**Odpověď na dotaz č. 8 k veřejné zakázce na zhotovitele stavby „ÚP ČR – Děčín – rekonstrukce budovy U Plovárny 1190/14“ i.č. 013V032003901**

k dotazu firmy SWIETELSKY stavební s.r.o., ze dne 10. března 2015

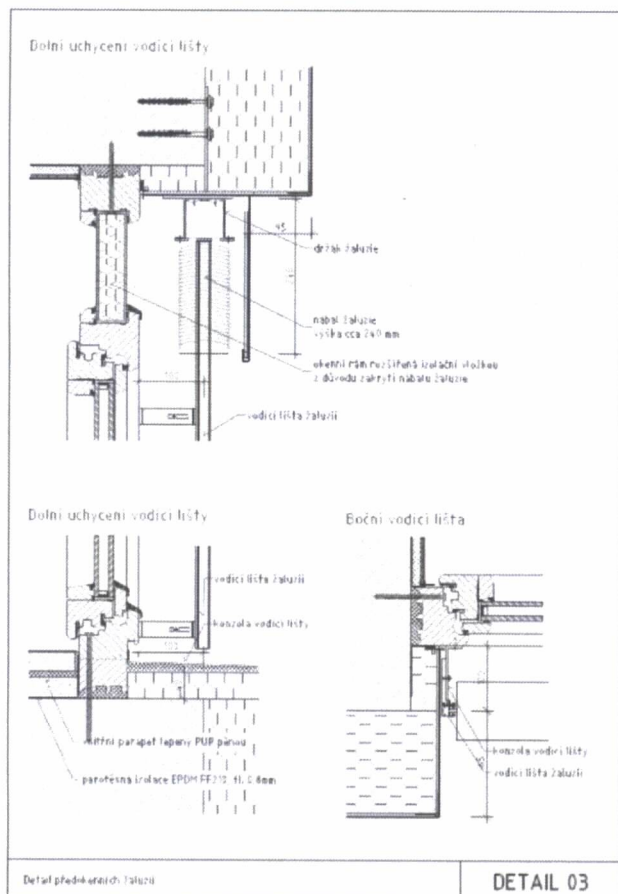
#### Dotaz č.8/5 : Žaluzie

Zadání žaluzií jako takové není úplně jasné :

- Výrobci nedodávají síť proti hmyzu jako součást žaluzie. Kde bude ona síť připevněna?
- Není uveden pohon žaluzií, předpokládám, že ne manuální, v části elektro také není
- Je uvedeno s montáží na zeď nebo omítku, dle výkresů pohledů to „vypadá“ na montáž do nadpraží
- Prosíme přesnější specifikaci

Odpověď zadavatele:

Jedná se o **venkovní žaluzie** ukotvené do nadpraží viz detail 03 - D.1.1.49\_Katalog detailu

- Síť proti hmyzu na oknech **nebude**
- Lamely předkokení žaluzie budou hliníkové, vyválnované do tvaru C se zpevněnými okraji – oboustranně upravené.
- Horní profil barva - elox stříbrný E6/EV1
- Vodící lišty venkovní žaluzie budou z extrudovaného hliníku.
- Krycí plech bude ohýbaný hliníkový plech o síle cca 1,5mm.
- **ovládání klikou**
